改善箇所説明図

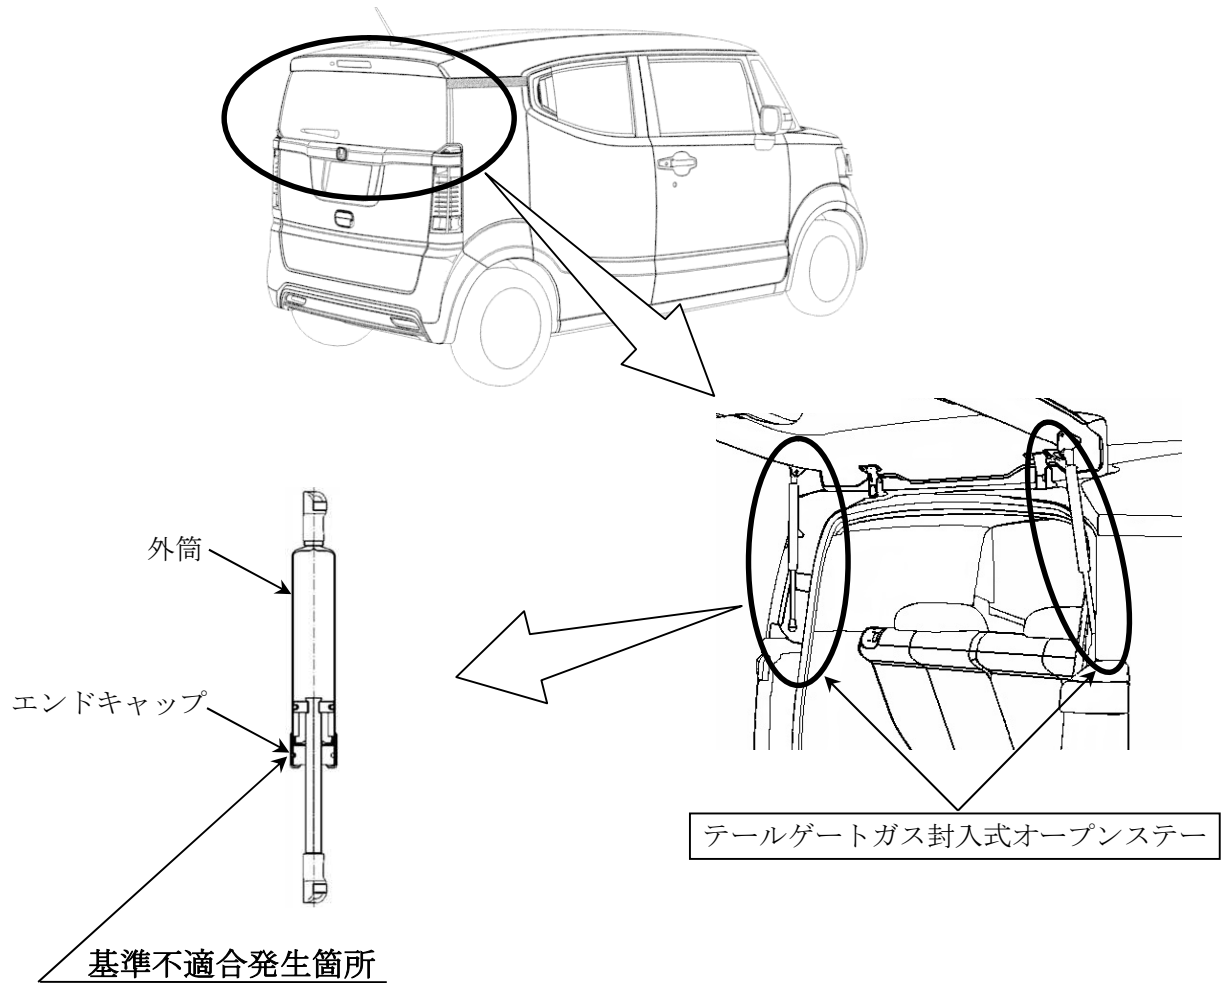
テールゲートのガス封入式オープンステーにおいて、外筒のエンドキャップ部の塗装が不適切なため、沿岸地域の塩分の影響で腐食することがある。そのため、そのままの状態で使用を続けると、腐食が進行し、外筒が膨らみエンドキャップが割れ、テールゲートを開く際に外筒が破損し、最悪の場合、周囲の人が負傷するおそれがある。

全車両、ガス封入式オープンステーアッセンブリを対策品と交換する。

注： は交換部品を示す。
